# 大型バス 動力伝達装置（変速機）のリコールについて

平成 28年4月26日

## リコール届出番号3808

## 改善箇所説明図

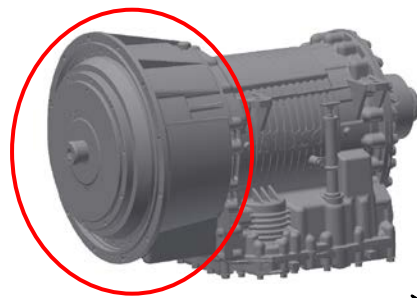
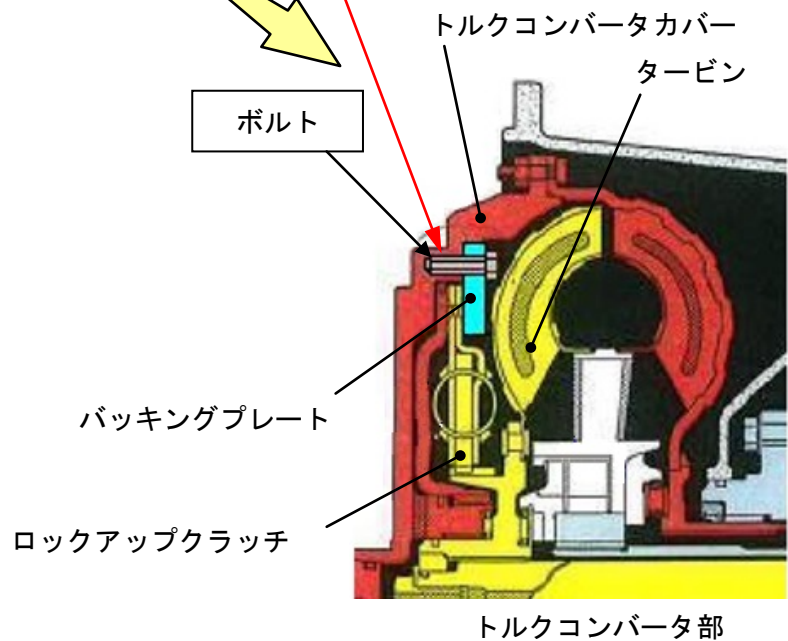
### 基準不適合発生箇所

自動変速機を搭載した大型路線バスにおいて、トルクコンバータ部バックリングプレートのトルクコンバータカバーへの取付けボルト締付け方法およびトルクコンバータカバーのねじ部加工が不適切なため、当該ボルトの軸力が不足しているものがある。そのため、そのままの状態で使用を続けるとボルトが折損し、折損したボルトがトルクコンバータカバーとタービンとの間に挟まり、最悪の場合、トルクコンバータがロックアップした状態となり、エンストして走行できなくなるおそれがある。

#### 改善措置の内容

全車両、バックリングプレート取付けボルトを新品に交換し、規定トルクで締め直す。

識別：作業完了車には、車両左後方点検リッド裏の位置に「HB172」の文字が記載された白黄色のシールを貼付ける。
